Anschlussbelegung:

Die alte 4 Zoll Anzeige kann in den meisten Fällen gegen eine neue Lisy457 mit 4 Zoll Display ersetzt werden. Lediglich die Verdrahtung für „**Bitte Warten/Sprechen**“ und das **Notlicht** muss angepasst werden. Bei Ansteuerung über den 10 pol. Flachbandkabelanschluss muss die Verdrahtung vom **UniCon** Adapter direkt auf die Lisy457 erfolgen. Das Flachbandkabel entfällt somit.

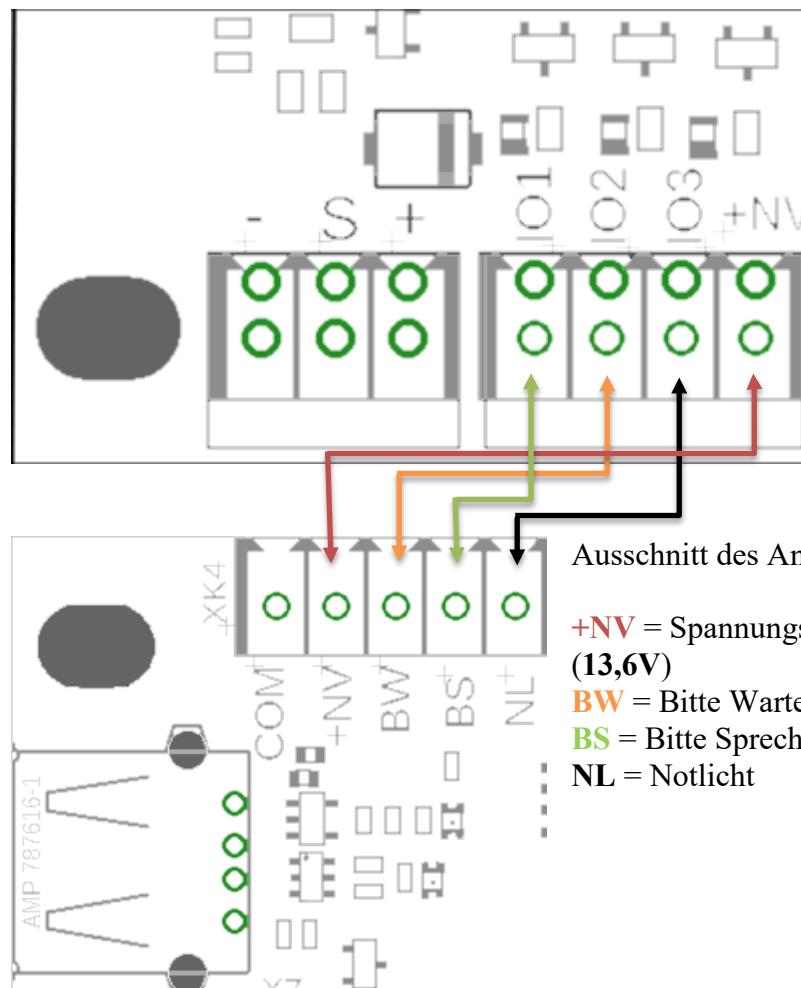
Ist die **Lisy4A** mit der Kabinenanschlusselektronik **Lisy4A-EXT** verbunden, ist ein Ersatz **nicht** möglich!

Die Anschlüsse der **Lisy457**
(Kennzeichnung BS, BW, NL
per Aufkleber)
